PREVOST

BULLETIN DE GARANTIE

BG24-30

DATE :	Septembre 2024	SECTION : 06 ÉLECTRIQUE
EXPIRATION:	Septembre 2026	
SUJET :	RÉORGANISATION DE LA DISTRIBUTION DE LA PUISSANCE DES VENTILATEURS DU CONDENSEUR

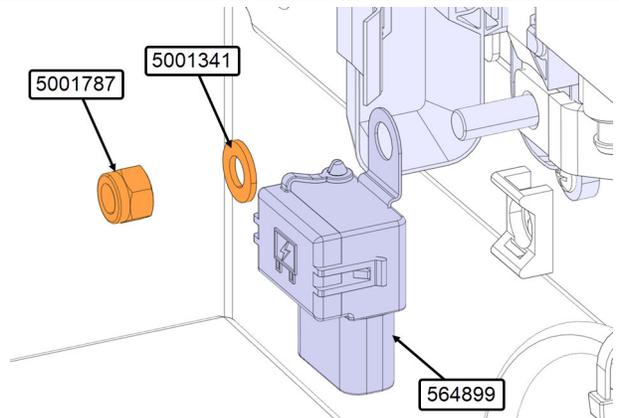
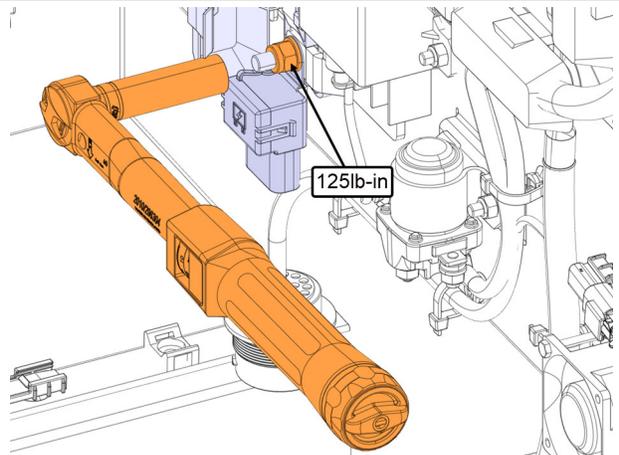
12. Installer le nouveau porte-fusible 564899 sur
le porte-fusible **F209** avec l'écrou 5001787 et
la rondelle 5001341.

13. Serrer l'écrou avec un couple de **125 lb-in**.
14. Appliquer du vérificateur de torque 685353 sur l'écrou.

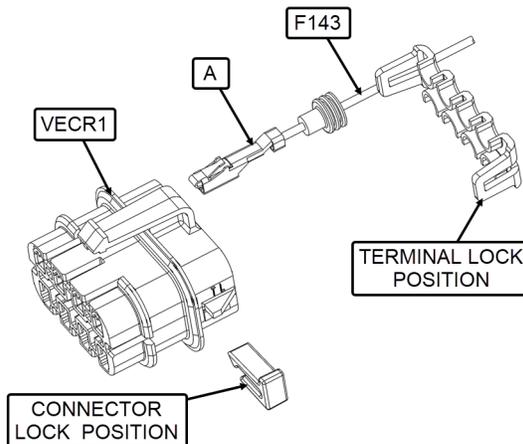
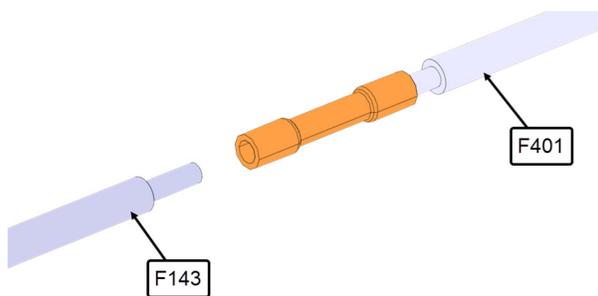
19. Retirer la barrure de position du connecteur **VECR1**.
 20. Débrancher **VECR1**.
 21. Retirer la barrure de position des terminaux du connecteur **VECR1**.
 22. Retirer la terminal **F143** à la position **A** du connecteur **VECR1**.
 23. Réinstaller la barrure de position des terminaux du connecteur **VECR1**.
 24. Reconnecter **VECR1**.
 25. Réinstaller la barrure de position du connecteur **VECR1**.

26. Retirer le terminal de **F143**.
 27. Connecter le fil **F143** à l'épaisseur **F401** du nouveau harnais 0600336.
 28. Chauffer la gaine thermorétractable de l'épaisseur.

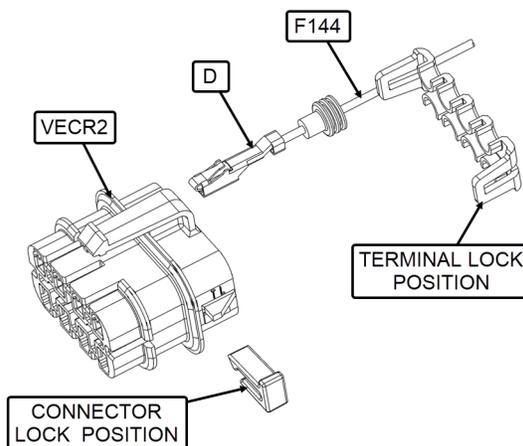
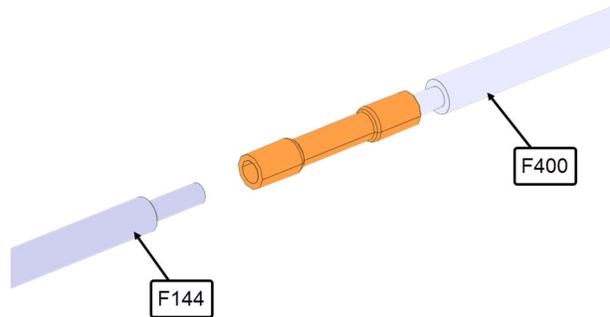
29. Retirer la barrure de position du connecteur **VECR2**.
 30. Débrancher **VECR2**.
 31. Retirer la barrure de position des terminaux du connecteur **VECR2**.
 32. Retirer la terminal **F144** à la position **D** du connecteur **VECR2**.
 33. Réinstaller la barrure de position des terminaux du connecteur **VECR2**.
 34. Reconnecter **VECR2**.
 35. Réinstaller la barrure de position du connecteur **VECR2**.

36. Retirer le terminal de **F144**.
37. Connecter le fil **F144** à l'épissure **F400** du nouveau harnais 0600336.
38. Chauffer la gaine thermorétractable de l'épissure.

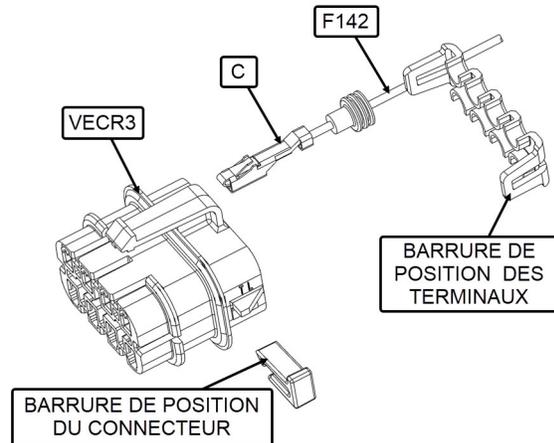
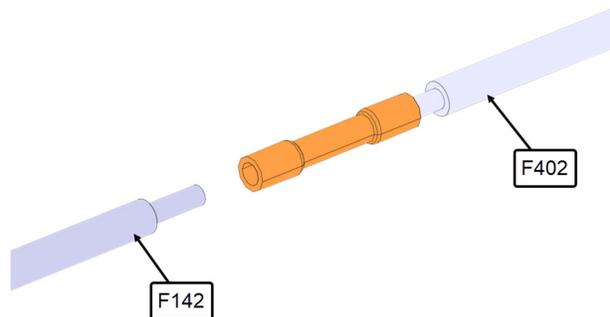
39. Retirer la barrure de position du connecteur **VECR3**.
40. Débrancher **VECR3**.
41. Retirer la barrure de position des terminaux du connecteur **VECR3**.
42. Retirer le terminal **F142** à la position A du connecteur **VECR3**.
43. Réinstaller la barrure de position des terminaux du connecteur **VECR3**.
44. Reconnecter **VECR3**.
45. Réinstaller la barrure de position du connecteur **VECR3**.

46. Retirer le terminal de **F142**.
47. Connecter le fil **F142** à l'épissure **F402** du nouveau harnais 0600336.
48. Chauffer la gaine thermorétractable de l'épissure.

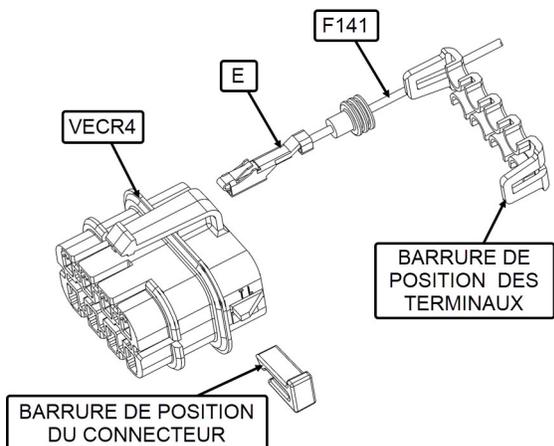
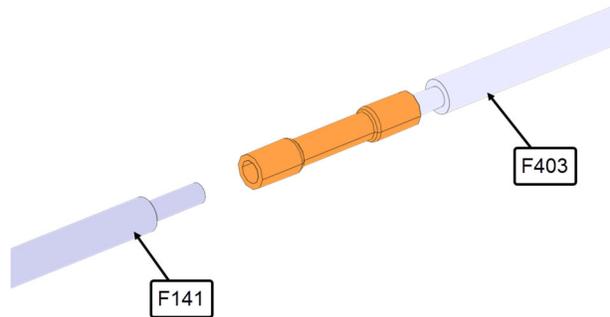
49. Retirer la barrure de position du connecteur **VECR4**.
50. Débrancher **VECR4**.
51. Retirer la barrure de position des terminaux du connecteur **VECR4**.
52. Retirer le terminal **F143** à la position A du connecteur **VECR4**.
53. Réinstaller la barrure de position des terminaux du connecteur **VECR4**.
54. Reconnecter **VECR4**.
55. Réinstaller la barrure de position du connecteur **VECR4**.

56. Retirer le terminal de **F141**.
57. Connecter le fil **F141** à l'épissure **F403** du nouveau harnais 0600336.
58. Chauffer la gaine thermorétractable de l'épissure.
